Appui technique à la Direction de l'Équipement, de l'Aménagement et du Logement dans le cadre de la prévention des risques naturels à Mayotte. Notes d'août 2010 à janvier 2012.

89 3740 46 -625.5 BRGM/RP-60966-FR

2. Note 2010 SAR/MAYOTTE 16. Avis concernant le rapport ANTEA n°58110/A relatif au projet de RHI Bonovo (commune de Mamoudzou)

Avis concernant le rapport ANTEA n°58110/A relatif au projet de RHI Bonovo (commune de Mamoudzou)

Illustration 2. Zonage de l'aléa inondation modifié d'après le présent avis.

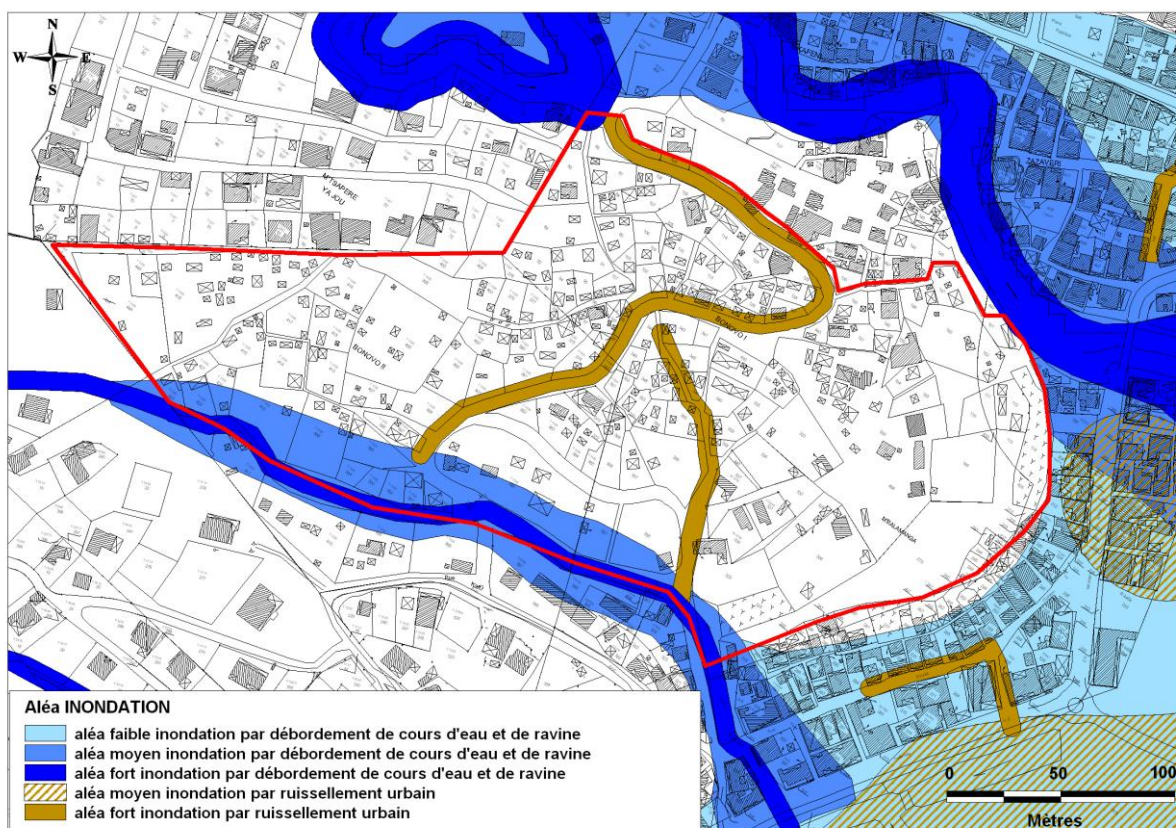
En ce qui concerne l'analyse du zonage d'aléas, **on rejoindra Antea sur sa proposition de reclasser l'axe de I3 (aléa fort inondation par débordement de cours d'eau et de ravine) présent sur le versant sud par une bande d'aléa de type R3 (aléa fort inondation par ruissellement urbain)** (cf. Illustration 2 ci-dessous). Ce classement correspond mieux en effet aux phénomènes de ruissellements concentrés (et ravinement associé) prévisibles dans ce talweg entaillant un versant en majeure partie urbanisé et au bassin d'alimentation faiblement étendu.

En ce qui concerne la compatibilité avec le projet SIM : la proposition de réaliser une protection de berge le long de la rive gauche de la Rivière Bonovo apparaît recevable. Le dispositif devra être dimensionné sur la base de la crue de référence (crue centennale), en intégrant les contraintes inhérentes à des écoulements à caractère torrentiel (affouillements, etc.).

Antea propose, après réalisation des travaux, de réduire la bande d'aléa fort d'inondation (calage de la zone d'aléa sur la limite de l'aménagement). De façon à maintenir l'accès au bord de rivière et permettre ainsi notamment l'entretien sur le long terme des ouvrages de protection, on recommandera de maintenir en aléa fort, à défaut de la bande actuelle, une bande *a minima* de largeur 5 m à compter du sommet de berge.

Illustration 5. Zonage de l'aléa mouvements de terrain modifié d'après le présent avis.

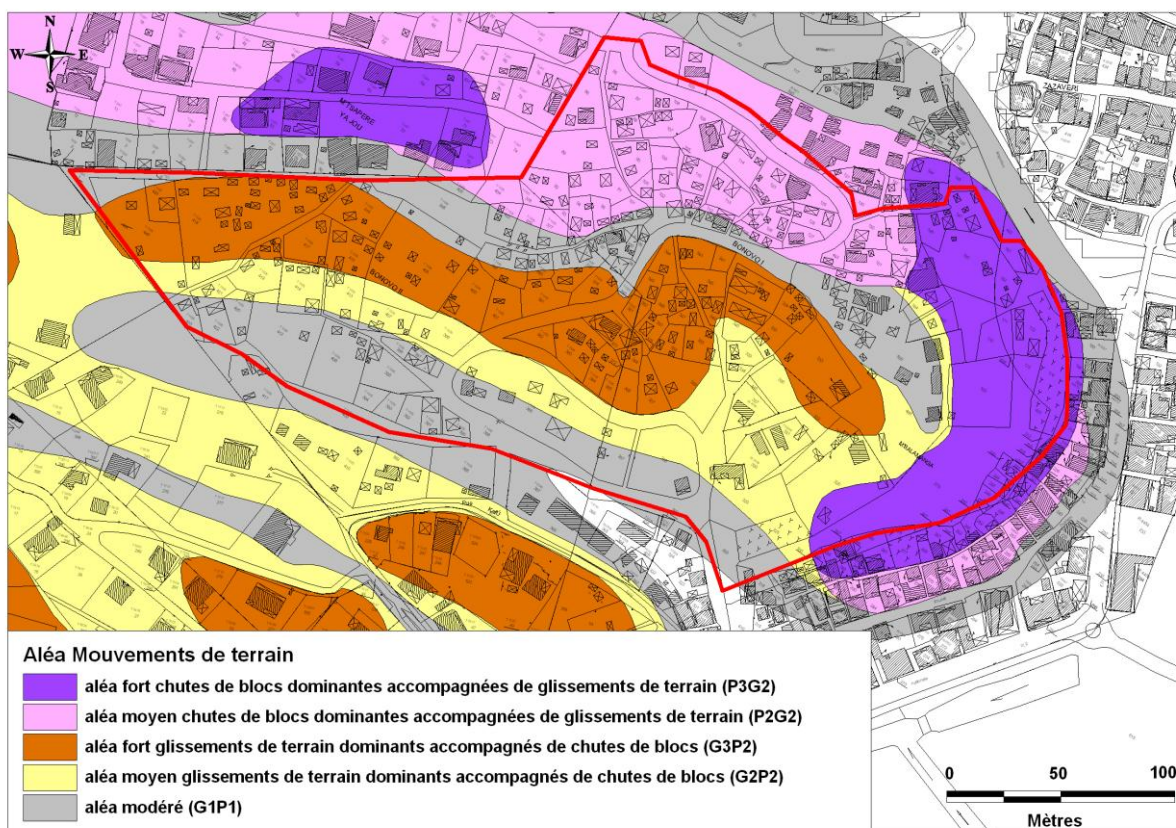
Antea propose de maintenir le classement en aléa fort G3P2 affectant le versant sud, et d'étendre cette zone (donc de surclasser) vers l'Est dans la partie amont du versant. Cette proposition s'appuie notamment sur les arguments suivants :

Concernant le tableau 3 (grille de décision pour la définition de l'aléa glissement de terrain) : s'agissant de sols fins (classe 2 du tableau méthodologique PPR), le critère de pente avancé par Antea pour la transition entre aléa moyen et fort est de 50% (27°) ou 30% (17°) suivant l'existence ou non d'indices d'activité. Le tableau BRGM/DDE/CETE établit quant-à-lui un seuil de pente de 30°, sauf en présence d'escarpement de hauteur 5 m au moins. Le seuil de 30% (17°) retenu par Antea, de même que le seuil de 30% soit 17° pour le passage en aléa moyen, peuvent apparaître trop sécuritaire. L'utilisation de ces critères au-delà de la RHI de Bonovo conduirait semble-t-il à un durcissement significatif du zonage d'aléas MVT par rapport au zonage actuel. Par ailleurs, le tableau proposé par Antea n'intègre pas l'influence (pourtant essentielle) d'éventuels escarpements (naturels ou anthropiques) non confortés dans les critères de zonage.

- Suivant ainsi la proposition d'Antea et en conformité avec les critères de zonage adoptés sur le reste du territoire de Mamoudzou, **le principe d'un surclassement en aléa fort G3P2 de la partie orientale du versant sud est validé** ;
- Une bande de sécurité d'aléa moyen G2P2 a été intégrée au zonage en amont de la l'aléa fort P3G2 à l'Est de la zone d'étude ;
- Le tracé de l'aléa fort MVT proposé par Antea n'est pas repris *in extenso* mais est localement ajusté au contexte topographique selon les observations effectuées lors de la visite du 09/08/10 (cf. Illustration 5 ci-dessous).

En conséquence, **la proposition de zonage modificatif d'Antea relative au versant nord de l'emprise du projet (déclassement en aléa moyen P2G2) apparaît admissible.**

Implantation des profils Talren – site 1

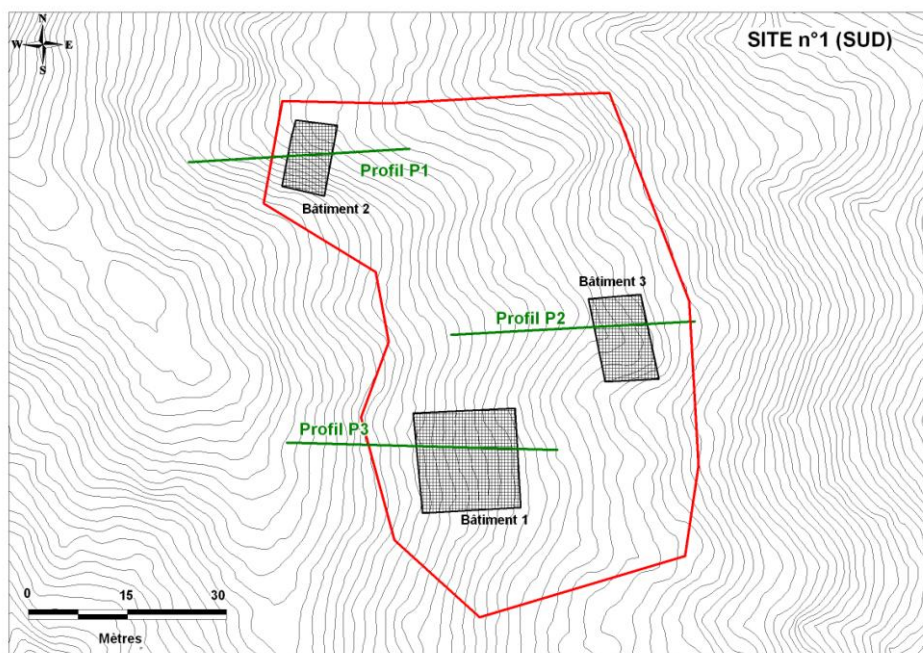
- Site 1 : leur implantation est globalement cohérente et permet d'apprécier les conditions de stabilité sur l'ensemble de la zone. Néanmoins, concernant le profil P2, on notera qu'il a été positionné sur une butte et qu'il aurait été préférable de le décaler légèrement. Toutefois, compte-tenu du coefficient de sécurité calculé (1,19 avec nappe), cela ne remet pas en question fondamentalement la validité des résultats ;

Implantation des profils Talren – site 2

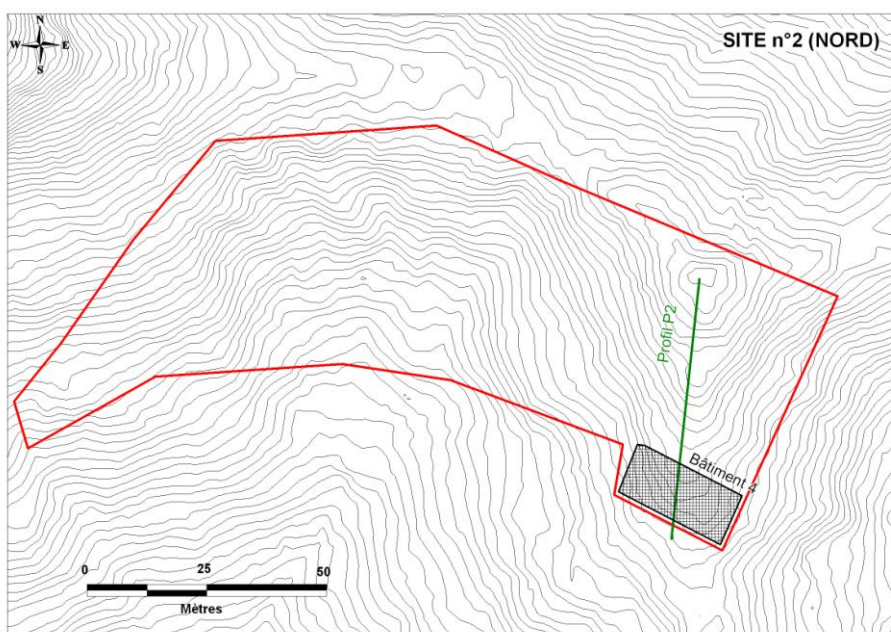
- Site 2 : le profil simulé P2 a été implanté par SEGC de façon à pouvoir déterminer les conditions de stabilité du bâtiment 4. Néanmoins, dans la mesure où là encore son implantation se situe sur une légère butte (axe nord-sud), il aurait été souhaitable de pouvoir effectuer un profil complémentaire positionné selon un axe d'orientation plus nord-est / sud-ouest par exemple.

Le fait d'avoir « décomposé » le profil P2 en deux sous-profils distincts n'appelle pas de remarque défavorable de notre part.

Par ailleurs, on peut regretter que la zone accueillant le stockage de matériaux et la guérite de pesée (en partie nord de la zone, sous la ligne de crête) n'ait pas fait l'objet de modélisation.

Illustration 10. Zonage de l'aléa mouvements de terrain modifié d'après le présent avis et intégré dans la cartographie de l'atlas des aléas de la commune de M'tzamboro. Echelle 1/1500.

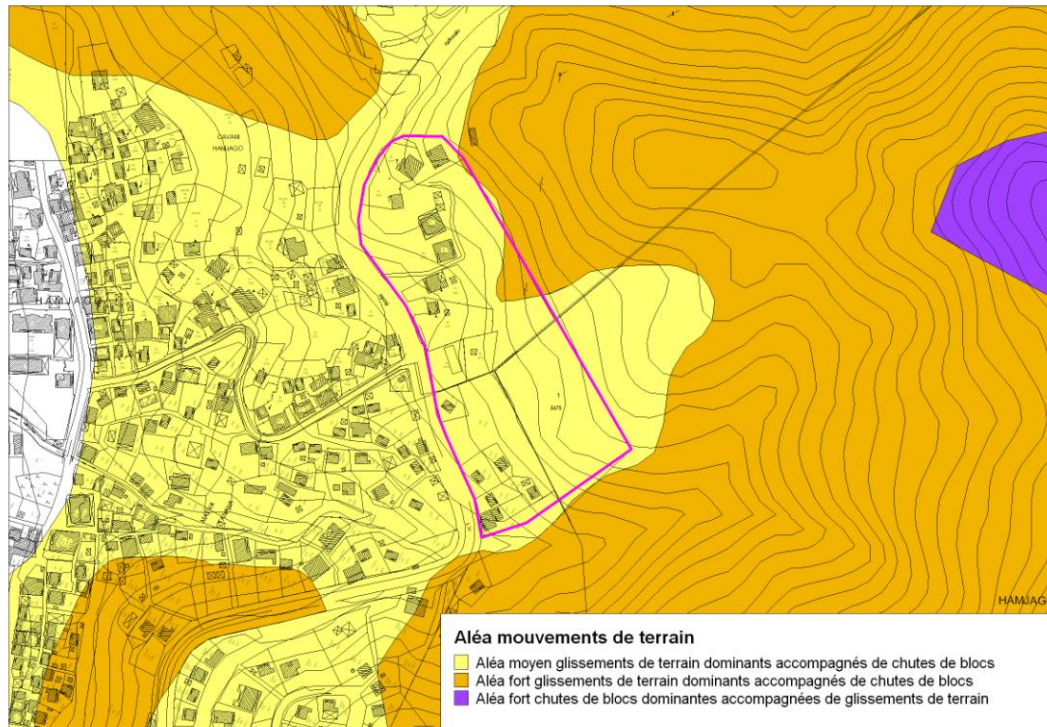
Les observations effectuées sur le terrain (nature des matériaux, topographie du site, relevés des facteurs d'instabilité, occupation du sol, écoulement des eaux) ont permis de modifier partiellement le zonage de l'aléa mouvements de terrain (cf. Illustration 10) :

- A l'extrémité sud de la zone d'étude, la bande d'aléa fort a été remodelée et décalée vers le sud étant donnée la topographie du terrain et l'absence d'indice d'instabilité (cf. Illustration 8) ;
- au Nord-Est de la zone d'étude, la butte d'altérites surmontée d'une couche de colluvions latéritiques a été classée en aléa fort avec une bande de sécurité en contrebas. De même pour le terrassement réalisé pour la construction d'une maison juste à côté de la butte (5 m au Nord) (cf. Illustration 9) ;
- au Nord-Est de la zone d'étude, l'aléa fort concernant les lots 39 et 40 (cf. plan de masse du projet en annexe) a été levé du fait de la réduction de cette zone de sécurité en aval d'un versant ne présentant pas d'indice d'instabilité en l'état.

Illustration 11. Zonage de l'aléa inondation modifié d'après le présent avis et intégré dans la cartographie de l'atlas des aléas de la commune de M'tzamboro.

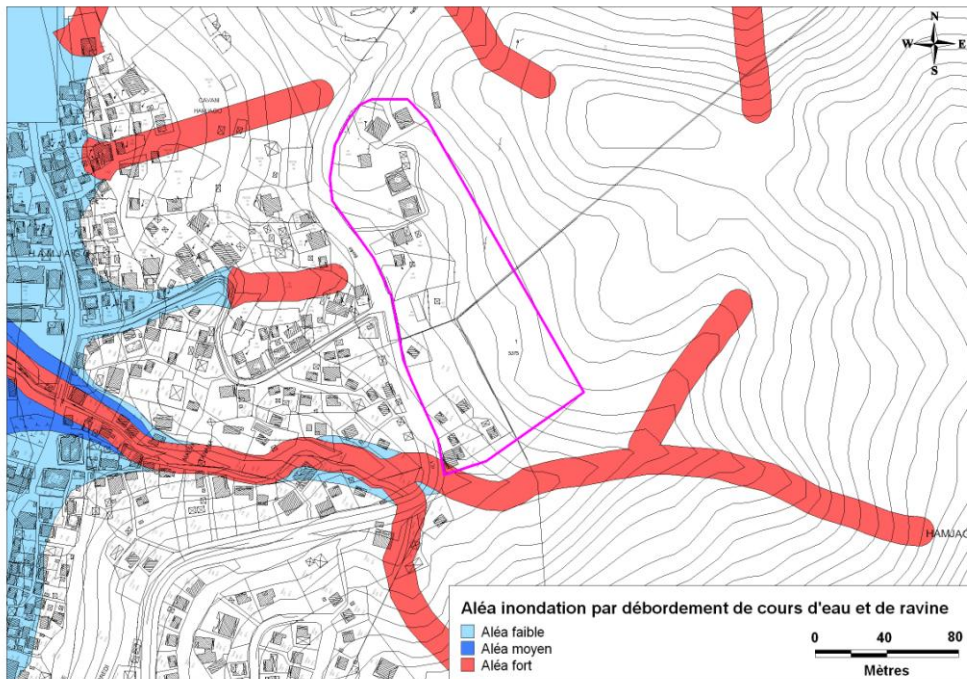
Au Sud-Ouest de la zone d'étude, la parcelle du lot 26 (cf. Plan de masse du projet en annexe) est « touchée » par un aléa fort inondation incluant l'érosion de berges. La bande d'aléa fort mise en place de part et d'autre de l'axe d'écoulement du cours d'eau intègre en effet l'action de l'érosion sur les berges et les instabilités associées.

Illustration 5. Extrait du zonage de l'aléa inondation modifié d'après le présent avis et intégré au projet de PPR de la commune de Pamandzi. Fond Orthophotos 2008 © IGN

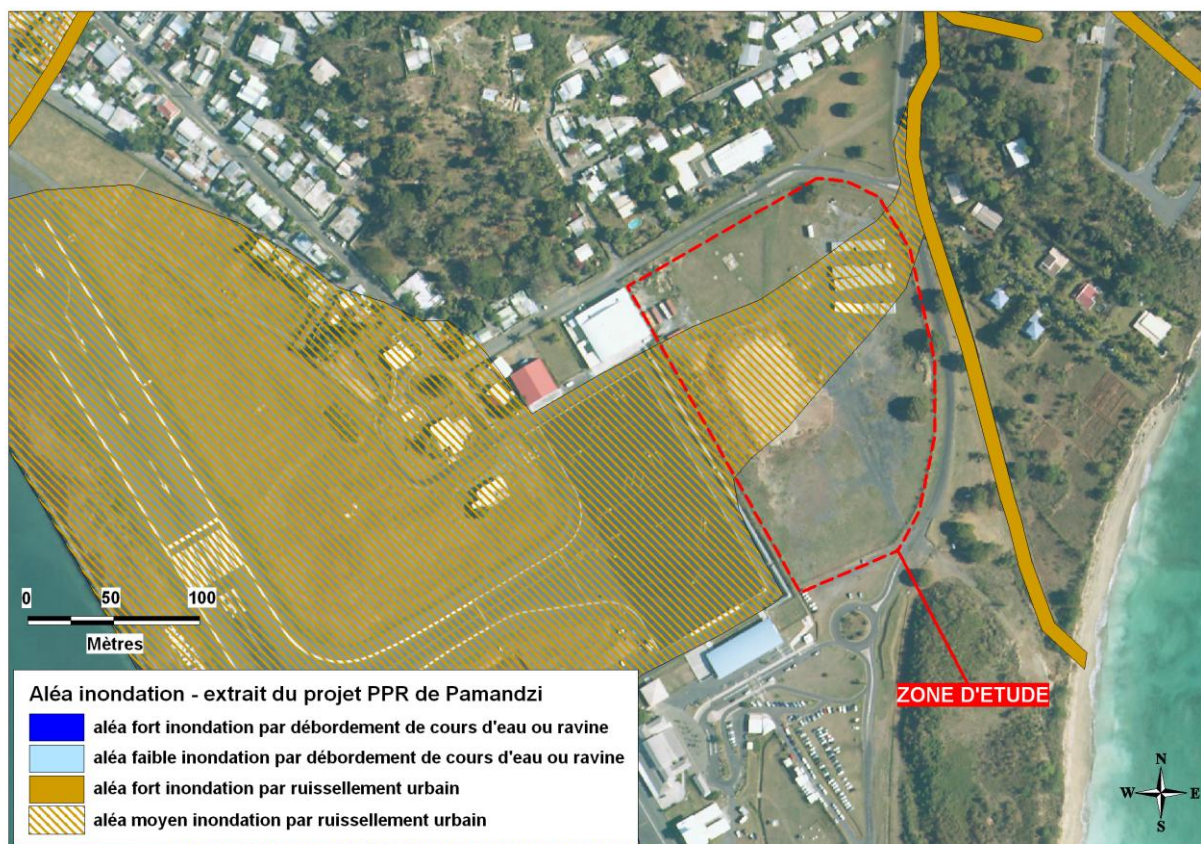
Au final, il est proposé sur la base conjointe des éléments d'études ETG/SOGREAH de mars 2009 et des reconnaissances de terrain effectuées, de maintenir un aléa inondation par ruissellement urbain de niveau moyen sur la zone d'étude tout en affinant son emprise d'après les modifications de la topographie sur le site (cf. Illustration 5). Le polygone est ainsi décalé de manière à être raccordé (1) à la bande d'aléa fort matérialisant l'ouvrage hydraulique, englobant ainsi toute la zone de divagation depuis le point de sortie et (2) à l'aléa moyen recouvrant la piste de l'aéroport à l'Ouest de la zone d'étude.

Seule une étude hydraulique relative à l'aléa inondation sur la zone d'étude permettra de redéfinir l'emprise de l'aléa au travers de modélisations effectuées sur les ouvrages hydrauliques existants.

Illustration 7. Zonage de l'aléa mouvements de terrain modifié d'après le présent avis. Fond MNT 2008 © IGN et cadastre 2007

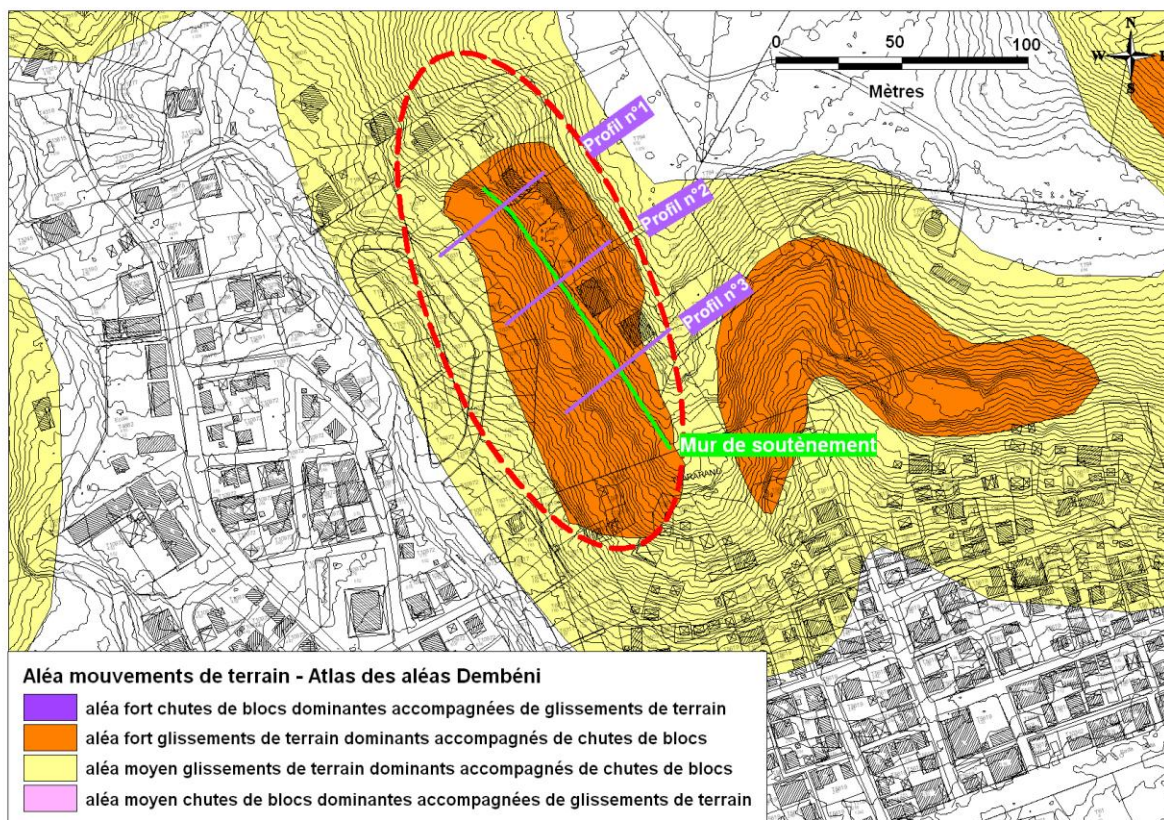
Au final, il est proposé sur la base conjointe des éléments d'études SEGC et des reconnaissances de terrain effectuées, de modifier le zonage mouvements de terrain, de la façon suivante :

Illustration 2. Cartographie de l'aléa inondation modifiée d'après le présent avis

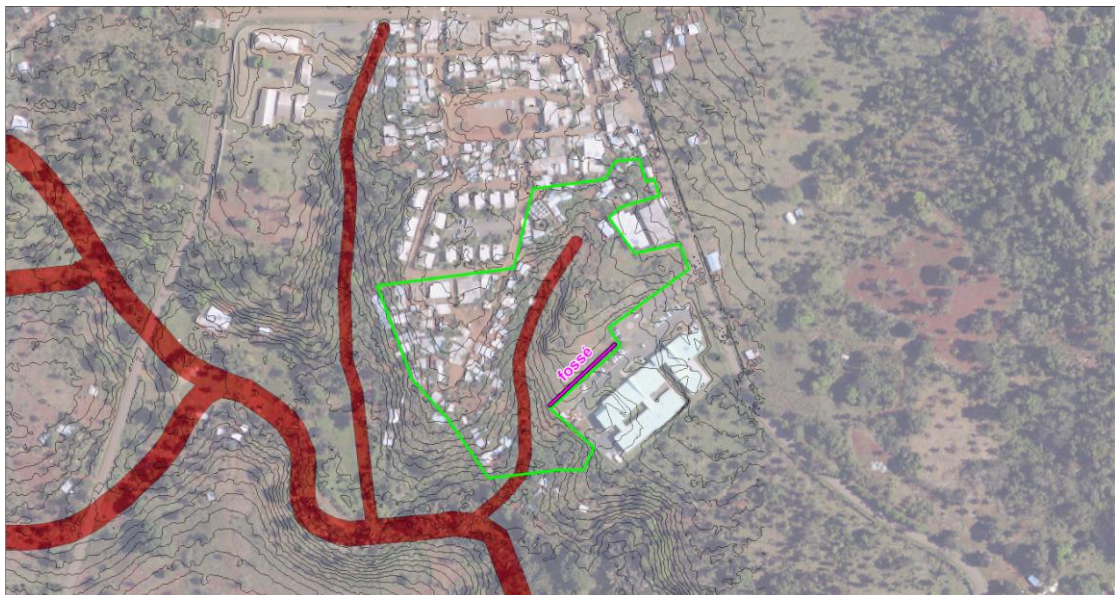
Au final, les ravines cartographiées initialement et impactant la zone du projet ont fait l'objet d'une précision de leur axe d'écoulement. On note également qu'un fossé d'évacuation des eaux pluviales existe en bordure Nord-Ouest de la maternité.

Illustration 3 – Zonage de l'aléa mouvements de terrain modifié d'après le présent avis et intégré à la cartographie des aléas du projet de PPR de Mamoudzou. Fond MNT 2008 © IGN et cadastre 2007 – Courbes de niveau 1 m.

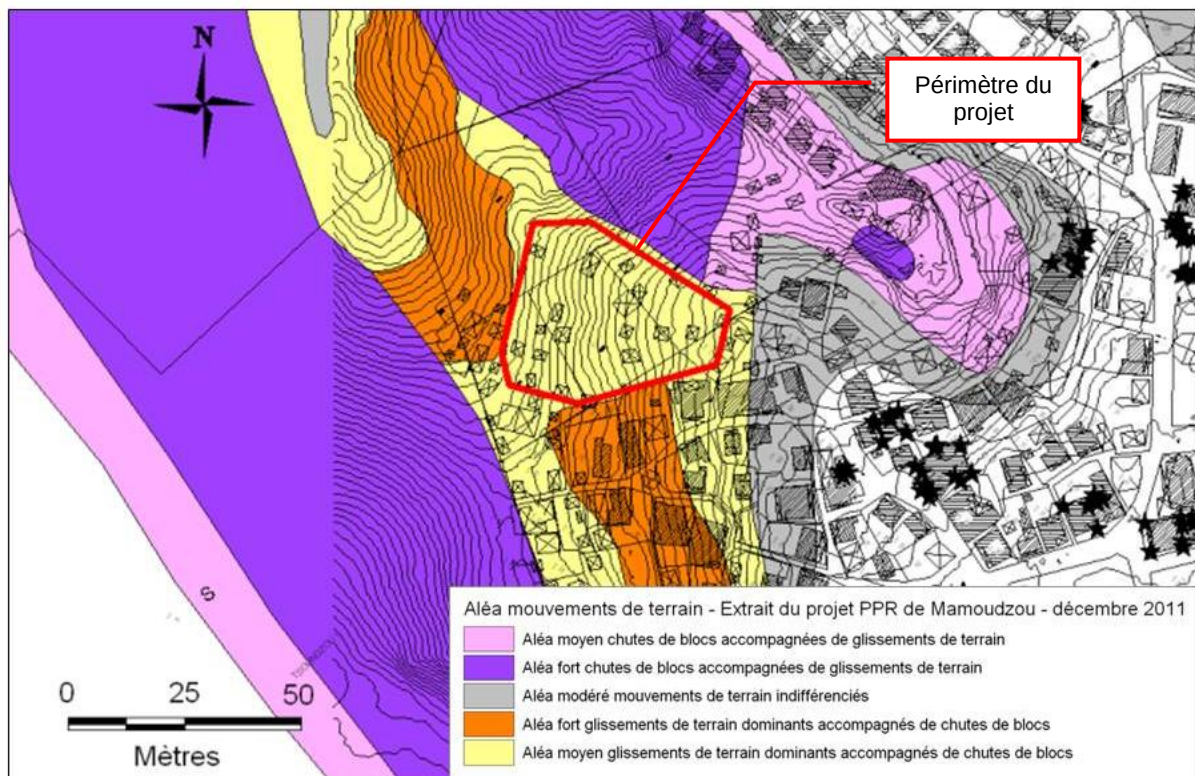
La purge des blocs décimétriques en subsurface et les aménagements prévus concernant la mise en place de murs de soutènement et l'évacuation des eaux pluviales conduisent à une modification du zonage de l'aléa fort chutes de blocs établi dans le cadre du projet de Plan de Prévention des Risques (PPR) de la commune de Mamoudzou. La partie inférieure du bassin de risque est reclassée en aléa moyen glissements de terrain (phénomène dominant) tandis que la partie supérieure est classée en aléa fort glissements de terrain (cf. Illustration 3).

Illustration 8 – Zonage de l'aléa mouvements de terrain modifié d'après le présent avis et intégré à l'atlas des aléas de la commune de Dombéni. Fond MNT IGN 2008 – Courbes de niveau 1 m.

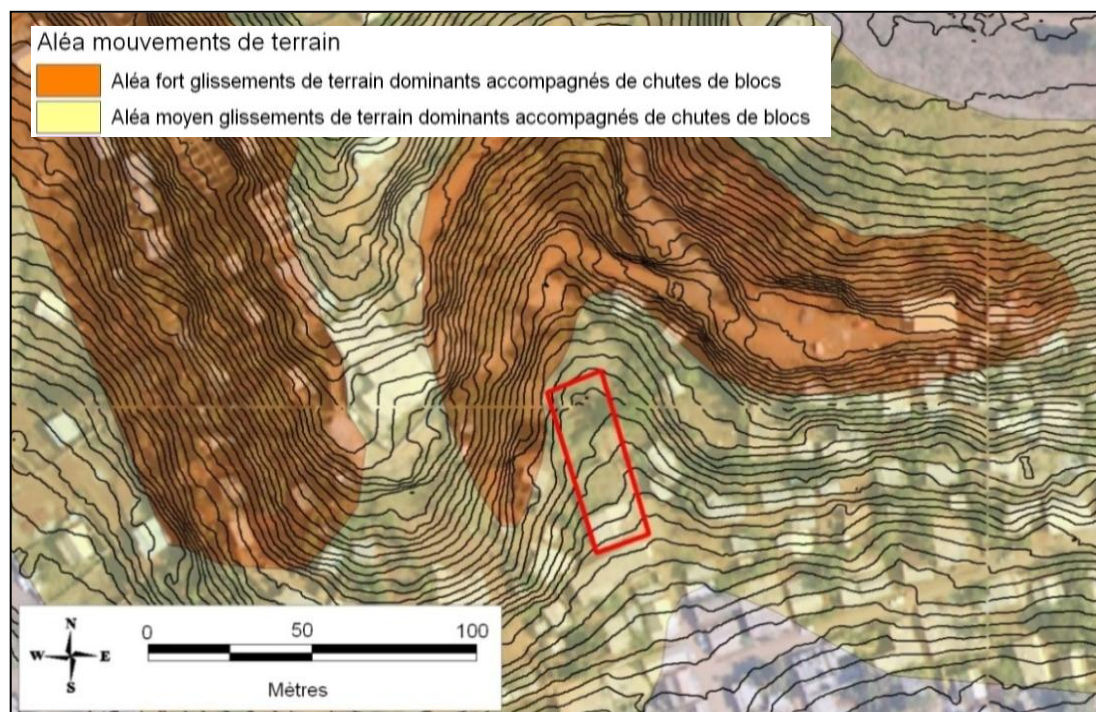
Les pentes adoucies en pied de versant et l'absence d'indices d'instabilités permettent de modifier l'aléa fort glissements de terrain (phénomène dominant) au niveau de l'extrémité Nord-Ouest du projet en aléa de niveau moyen (cf. Illustration 8). Le terrassement sauvage d'ampleur limitée et d'une hauteur inférieure à 2 m ne constitue pas dans ce cas présent un facteur aggravant.
